**Parco Regionale delle Alpi Apuane  
Ufficio Pianificazione territoriale**

**Provvedimento Autorizzatorio Unico Regionale**

**n. 3 del 4 febbraio 2026**

**Oggetto: Variante al progetto di coltivazione della cava  
"Piastraio e Piastriccioni"**

ESERCENTE:	TITOLO:		
COOP. CONDOMINI LAVORATORI BENI SOCIALI DI LEVIGLIANI & F.L.	PLANIMETRIA DETTAGLIO SOTTERRANEI E RAFFRONTO		
B			
A			
REV.	DATA	DESCRIZIONE	DIS.
IL TECNICO:		SCALA:	TAV. N.
		1:500	<b>4Presc</b>
		DATA:	REV.
		NOVEMBRE 2025	0
		FILE:

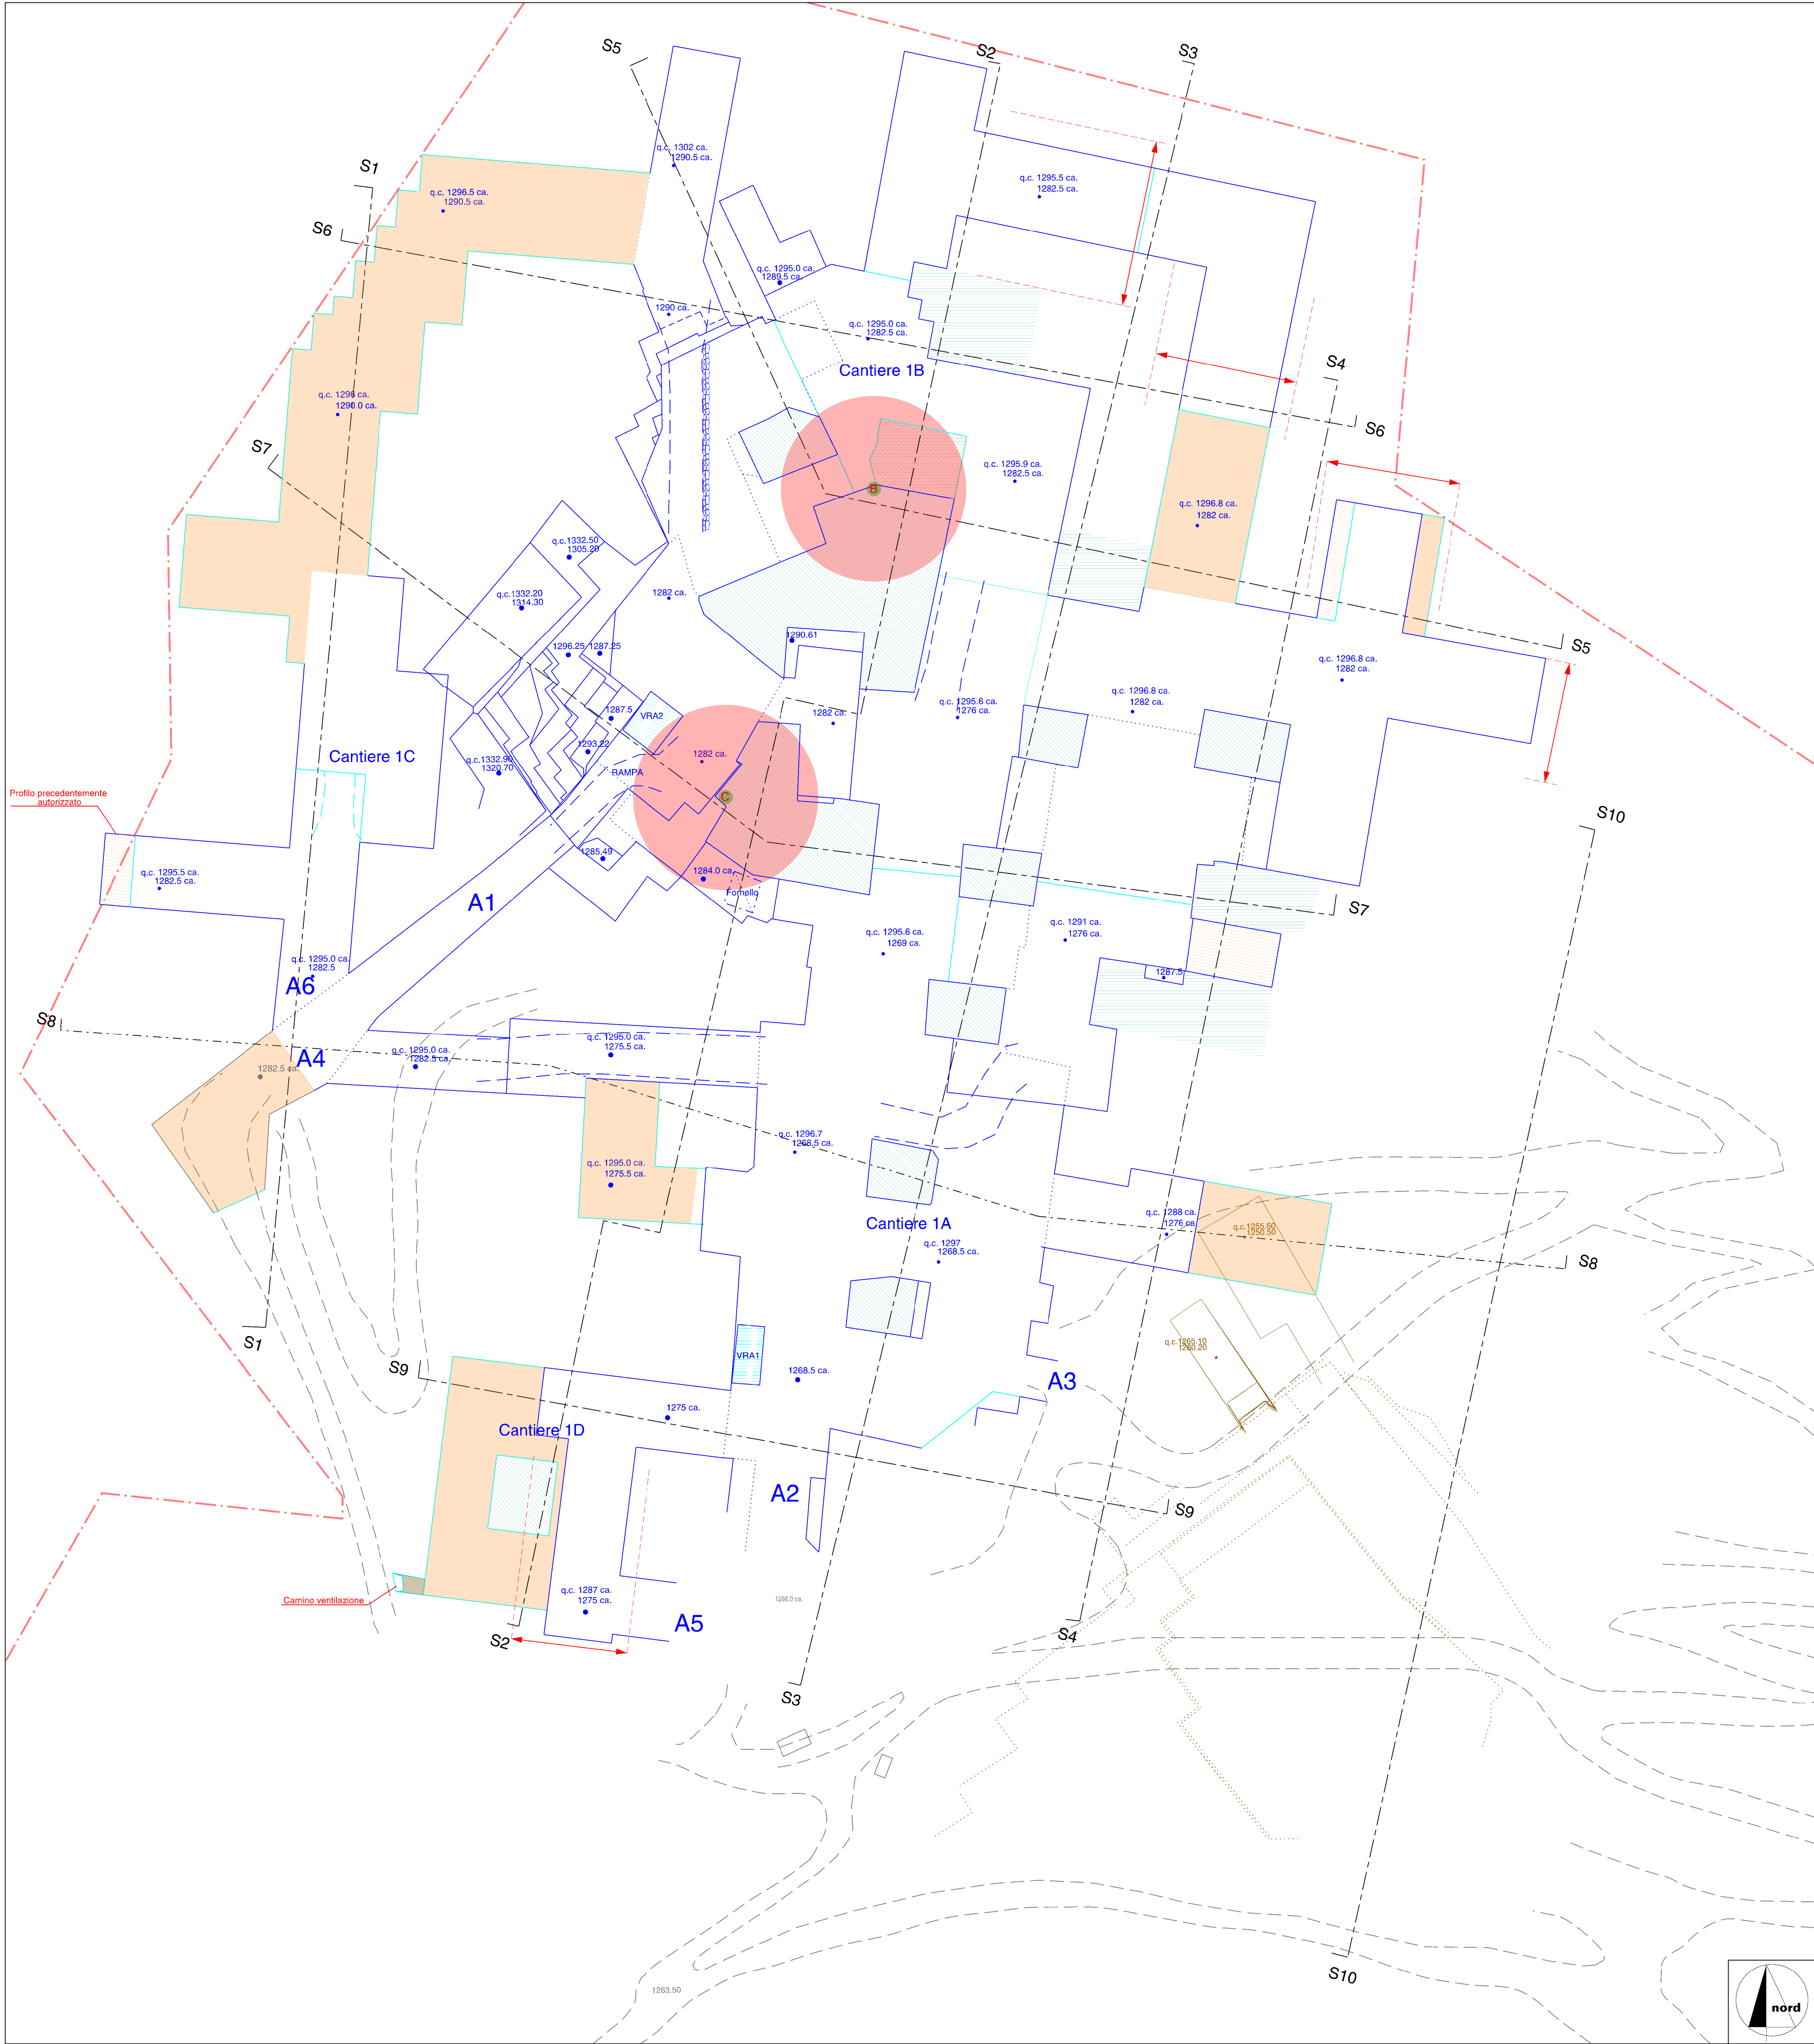
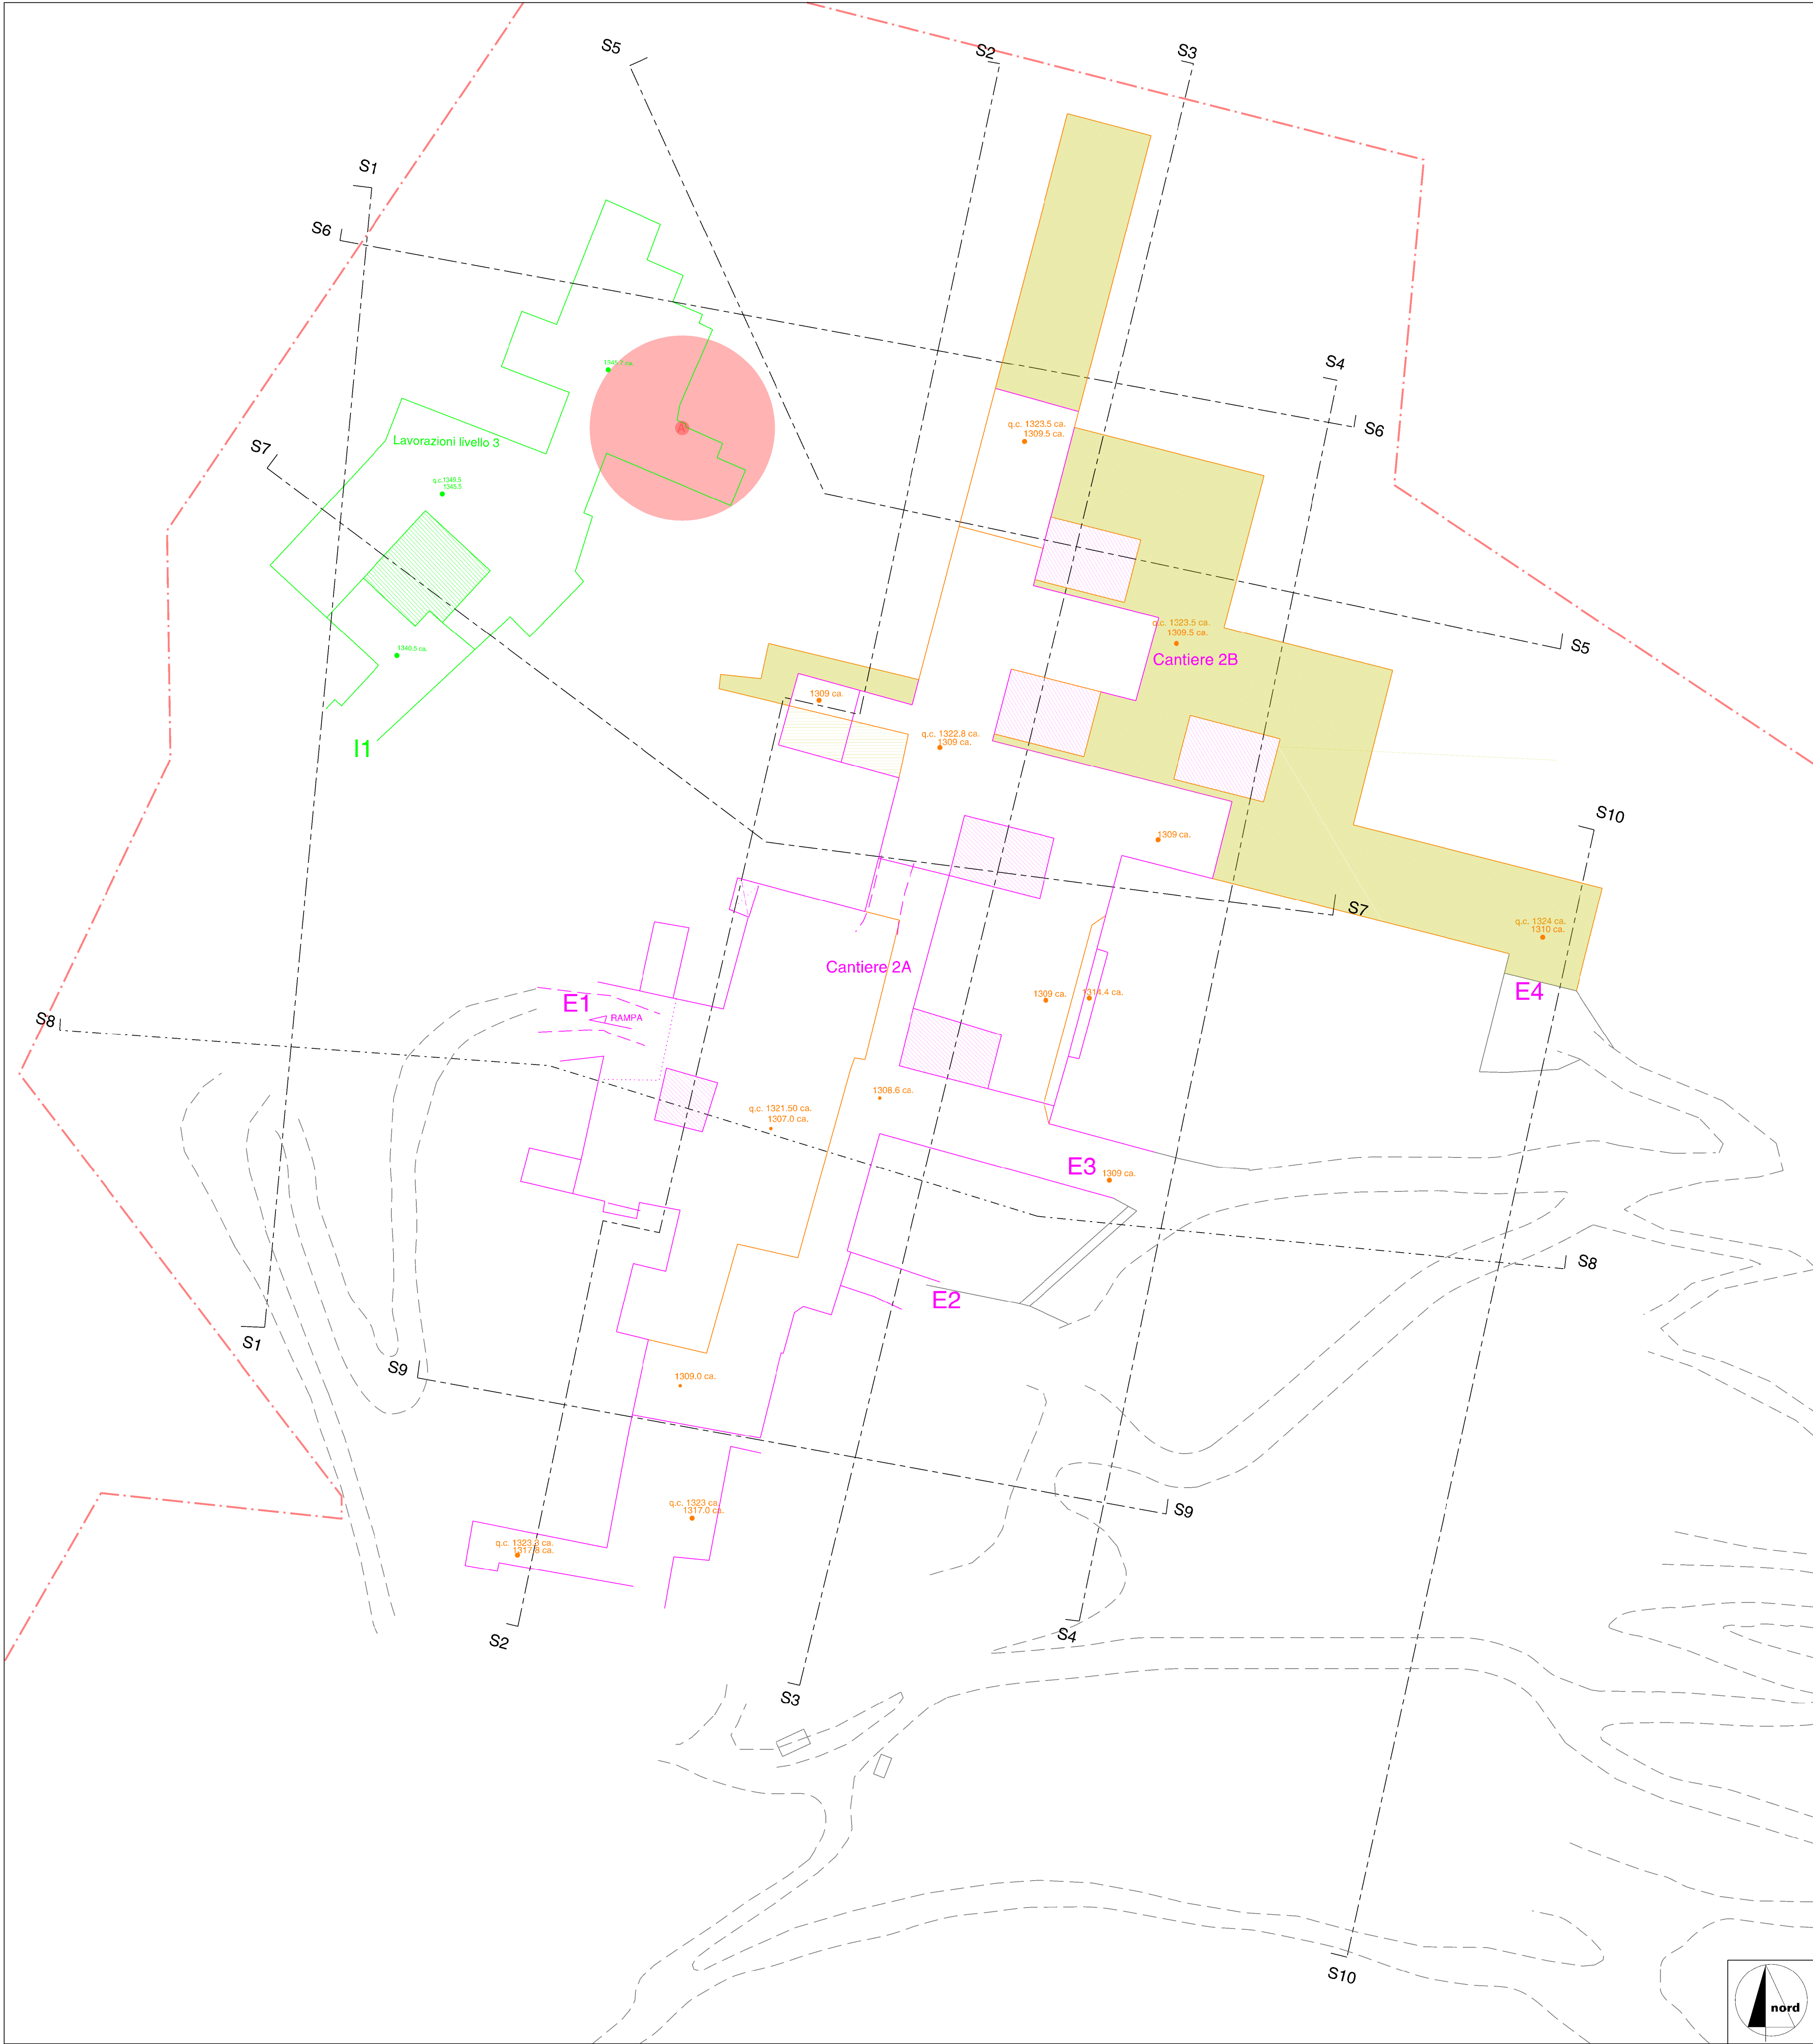
La commissione vista la documentazione integrativa esprime parere favorevole richiamando le prescrizioni precedentemente impartite e richiedendo al proponente di produrre una tavola con l'indicazione delle aree interdette intorno alle cavità carsiche (prescrizione n. 3/2022 modificata con PCA n. 2023) entro 20 giorni dal ricevimento del verbale della conferenza.

**La rappresentante del Parco** dott.ssa Isabella Ronchieri fa presente che nella precedente Conferenza il parco aveva espresso parere favorevole richiedendo però l'invio entro 20 giorni di una tavola con l'indicazione delle aree interdette intorno alle cavità carsiche. Tale condizione non è stata rispettata pertanto si conferma il parere favorevole condizionando l'emissione del Paur al ricevimento della suddetta tavola.

2. Sono confermate le aree interdette alle lavorazioni individuate nella Tav. 4 Presc recepita al protocollo del Parco al n. 246 / 2026;
3. nel caso in cui le lavorazioni intercettino cavità carsiche e/o fratture beanti il proponente dovrà sospendere immediatamente le lavorazioni, dovrà adottare tutte le misure necessarie alla salvaguardia
